Restauration de l'ancienne Sambre au Nouvion en Thiérache

Compte rendu n° 11

Réunion du 09/11/2016

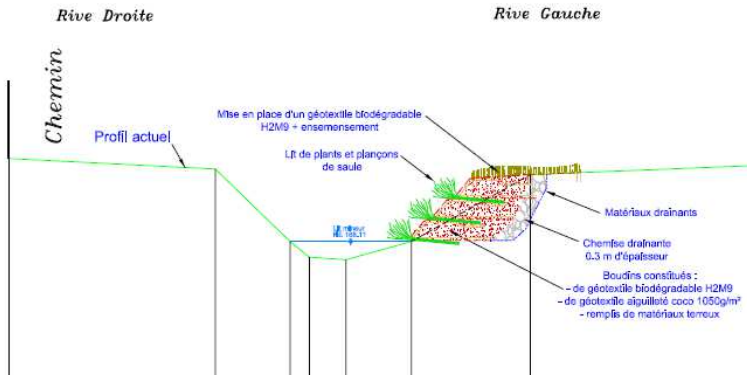
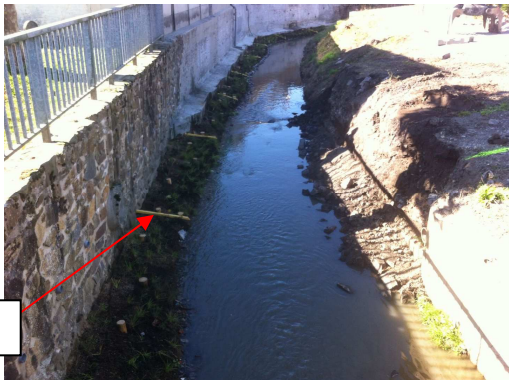
Emetteur	Contenu	Pour le	Intervenant concerné
MOE	<p>MO souhaite réaliser la partie amont qui n'était pas initialement prévu dans les travaux notamment en :</p> <ul style="list-style-type: none"> • Nettoyant la Sambre de ses détritux cf. photo ci-dessous  <ul style="list-style-type: none"> • Aménageant la rive gauche suivant plan type ci-dessous 	Suivant avancement des travaux	IDV AMO
COM	<p>La commune propose à l'entreprise :</p> <ul style="list-style-type: none"> - d'installer sa base vie au niveau de la Place de la République. A cause du plan Vigipirate la base vie n'a pas pu être réalisée à l'endroit prévu. - de stocker ses déblais et ses matériaux à côté de l'ancienne Gare. <p>La commune demande à l'entreprise de prendre contact avec les riverains de l'ancienne Sambre avant d'intervenir au droit de leur propriété. Pour mémoire</p>	Suivant avancement des travaux	IDV AMO
MOE	<p>Le MO attire l'attention sur le nettoyage du chantier qui doit être réalisé à l'avancement. Il demande aussi de faire attention que les branches de la renouée du Japon soient ramassées au plus vite. Pour mémoire</p>	A l'avancement	IDV
